# **Bescheid**

über die Änderung und Ergänzung der allgemeinen bauaufsichtlichen Zulassung vom 11. März 2013

Z-33.41-1224

Wärmedämm-Verbundsystem mit angeklebten EPS-Platten "Rygol-SAKRET-WDVS Polystyrol geklebt"

Anlage 7

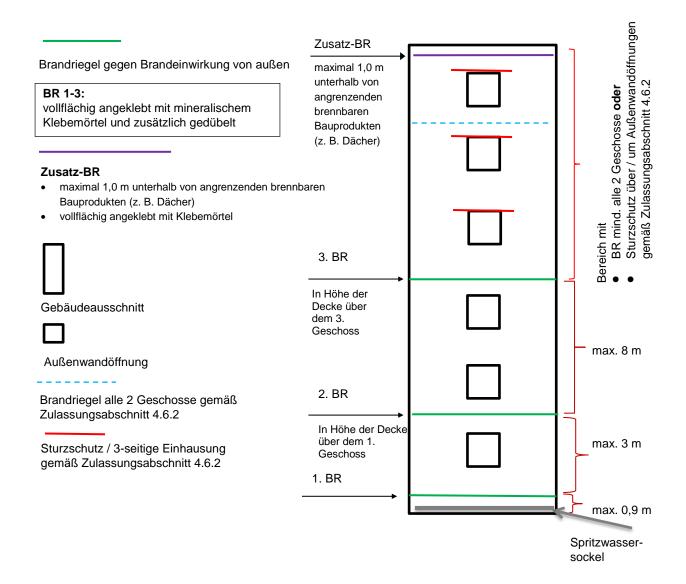
Für schwerentflammbare WDVS mit bis zu 300 mm dicken EPS-Platten müssen zusätzlich zu den in Abschnitt 4.6.2 enthaltenen Bestimmungen folgende konstruktiven Maßnahmen gegen eine Brandeinwirkung von außen ausgeführt werden (siehe Anlage 7):

- 1. ein Brandriegel an der Unterkante des WDVS bzw. maximal 90 cm über Geländeoberkante oder genutzten angrenzenden horizontalen Gebäudeteilen (z. B. Parkdächer u. a.)

- ein Brandriegel in Höhe der Decke des 1. Geschosses über Geländeoberkante oder angrenzenden horizontalen Gebäudeteilen nach Nr. 1, jedoch zu dem darunter angeordneten Brandriegel mit einem Achsabstand von nicht mehr als 3 m. Bei größeren Abständen sind zusätzliche Brandriegel einzubauen.

- ein Brandriegel in Höhe der Decke des 3. Geschosses über Geländeoberkante oder angrenzender horizontaler Gebäudeteile nach Nr. 1, jedoch zu dem darunter angeordneten Brandriegel mit einem Achsabstand von nicht mehr als 8 m. Bei größeren Abständen sind zusätzliche Brandriegel einzubauen.

- weitere Brandriegel an Übergängen der Außenwand zu horizontalen Flächen (z. B. Durchgänge, -fahrten, Arkaden), soweit diese in dem durch einen Brand von außen beanspruchten Bereich des 1. bis 3. Geschosses liegen.
